Westdijk Bunschoten/Spakenburg: Toepassing Thermische Gereinigde Grond (TGG)

Rapportage bodemsituatie in relatie tot artikel 13 wet
bodembeschermingRapportage bodemsituatie

Klant: Waterschap Vallei en Veluwe

Versie: 0.1/Concept

Figuur 3.1: Situatie grondwaterverontreiniging

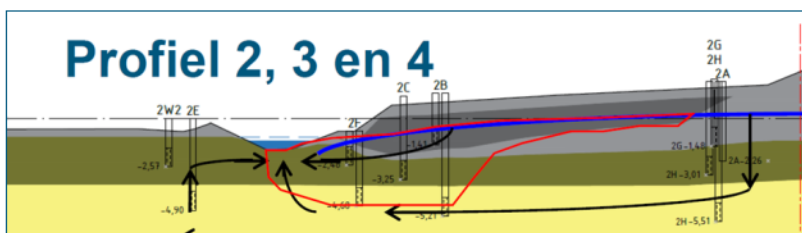
Commented [14]: Mis resultaten monitoring inclusief overschrijdingen streefwaarden:aanvullen

Commented [15]: ??? is toch uitgebreid met bijvoorbeeld seleen

Commented [16]: Mis hier de overige stoffen die de streefwaarden overschrijden zoals metalen en ook bijvoorbeeld fenol

Figuur 4.3: profiel met waterdruk op overloop

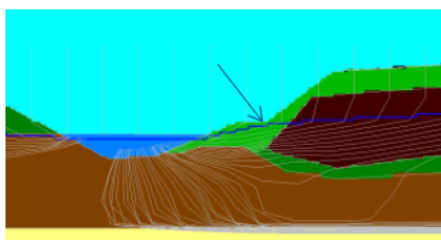
Commented [17]: Nee is nog niet afgerond!! Nog niet volledig afgedekt en contract is toch aangehouden?

Figuur 6.1: Situatie grondwaterverontreiniging

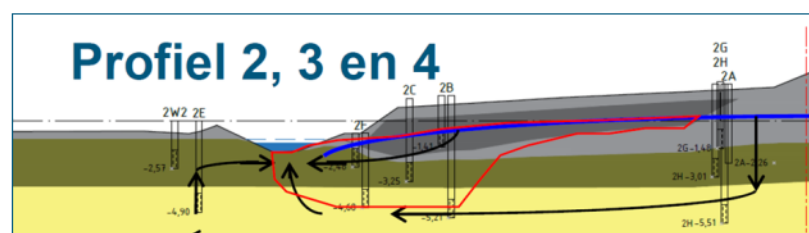
Commented [21]: ???loopt niet

Commented [22]: Riching grondwater?
